Befund

Das vorliegende Teilgutachten wurde im Auftrag des Amtes der OÖ. Landesregierung, Direktion Umwelt und Wasserwirtschaft, Abteilung Anlagen-, Umwelt und Wasserrecht für das UVP-Verfahren "Gas- und Dampfturbinenkraftwerk Riedersbach" der EnergieAG Oberösterreich Kraftwerke GmbH. für den Fachbereich Gas- und Feuerungstechnik erstellt. Basis dazu sind die Materien-Gesetze und der Fragenkatalog.

Die Energie AG Oberösterreich plant am Kraftwerksstandort Riedersbach ein GuD-Kraftwerk zu errichten.

Abb. 1: Bauwerk Kühlwasserrückführung

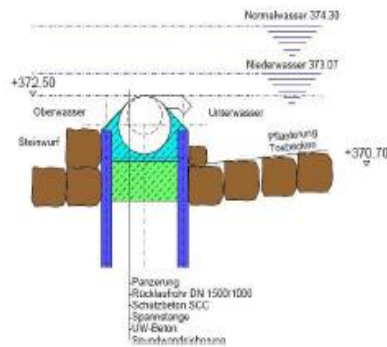
Hinsichtlich der Kühlwasserentnahme bzw. Rückleitung wurde eine Projektsabänderung beantragt. Das Bauwerk für die Kühlwasserrückleitung entfällt und wird am rechten Ufer der Salzach ca. 350 m flußab der Kühlwasserrückleitung eine Buhne errichtet. Diese soll die Einmischung des Kühlwassers begünstigen. Der ursprünglich geplante Sohlgurt, welcher die Sohlage für den Wassereinzug sicherstellen hätte sollen, wird nunmehr nicht errichtet. Seitens der Konsenswerberin wird jedoch darauf hingewiesen, dass Schotteranlandungen im Bereich des Kühlwassereinzuges, welche im Zuge von Hochwässern abgelagert werden und den Kühlwassereinzug behindern, unverzüglich unter Einsatz von Baumaschinen entfernt werden müssen.
